Številka: 350-0022/2021

Datum: 27. 10. 2022

OBČINSKI PODROBNI PROSTORSKI NAČRT TISK ŠEPIC OB STRAŠKI CESTI

STALIŠČA DO PRIPOMB IN PREDLOGOV z javne razgrnitve dopolnjenega osnutka občinskega podrobnega prostorskega načrta Tisk Šepic ob Straški cesti

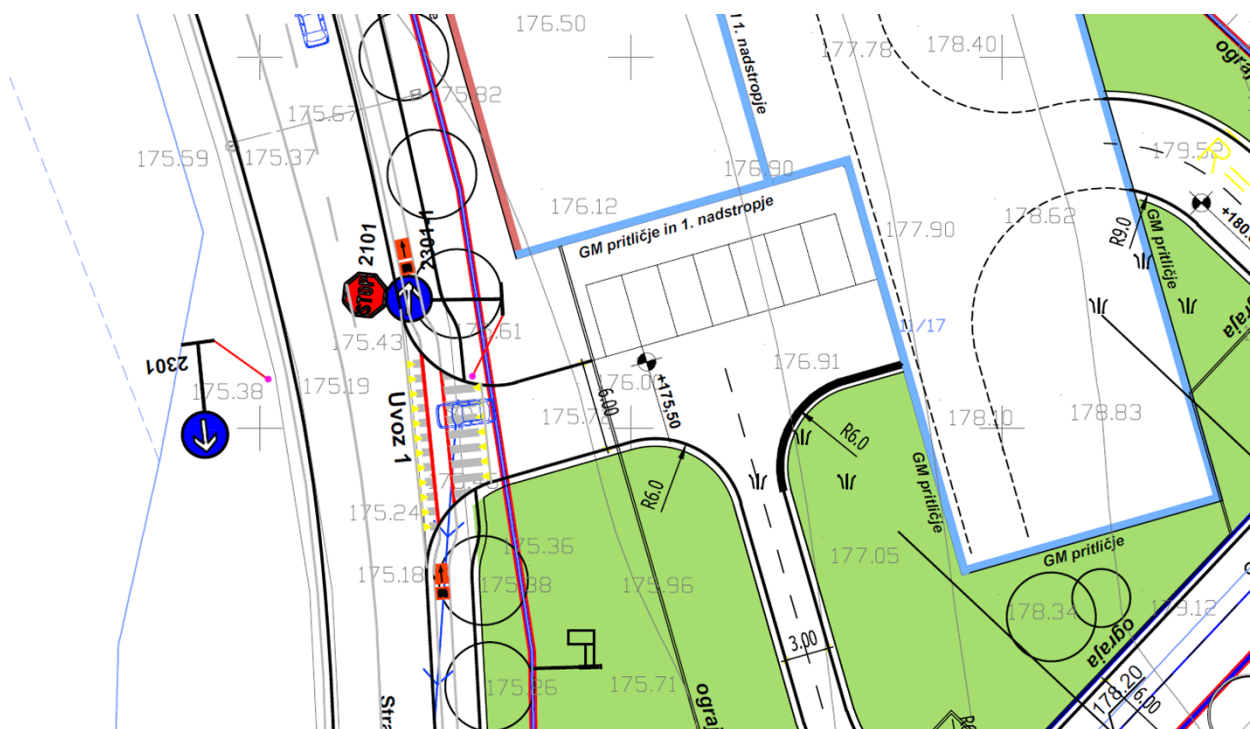
Kako je z upravičenostjo dveh novih priključkov na Straško cesto glede skladnosti s tehničnimi normativi in glede prometne varnosti, saj se z njima prekinja tudi kolesarske površine?

Stališče: PRIPOMBA SE DELNO UPOŠTEVA, NA PRIPOMBO SE PODA POJASNILO.

Obrazložitev: Dva priključka sta upravičena in predvidena, ker se s tem rešuje nezmožnost navezave obravnavane gradbene parcele na osrednjo cesto v proizvodno servisni coni Livada. Gradbena parcela za sosednjo SV ležečo dejavnost je bila v postopku izdaje gradbenega dovoljenja neustrezno določena, zaradi česar je s tem OPPN obravnavano nepozidano stavbno zemljišče ob Straški cesti, ki je ravno tako namenjeno gospodarski dejavnosti, ostalo brez ustrezne navezave na prometno

mrežo. V OPPN se prometni dostop na obravnavano zemljišče rešuje v okviru mogočega, kar obsega tako razpoložljivo obstoječe javno cestno omrežje (Straška cesta) kot velikost in neugodno trikotno obliko predmetne gradbene parcele. Dostop do prve etaže objekta (uvoz 3 v grafičnih prikazih OPPN) prek skupne dovozne ceste »P« in uvoz v garažo v pritličnem delu objekta direktno s Straške ceste (uvoz 1), omogočata optimalen izkoristek razpoložljivega zemljišča, saj kljub neugodni obliki parcele ostane še vedno dovolj prostora tudi za primerno velike proizvodne površine. Trajnostni razvoj naselij zahteva njihov notranji razvoj in omejevanje njihove širitve, zato je vse potrebne urbane programe nujno umeščati v okvir razpoložljivih zazidljivih zemljišč. Iz tega razloga je tudi nujen njihov racionalen izkoristek.
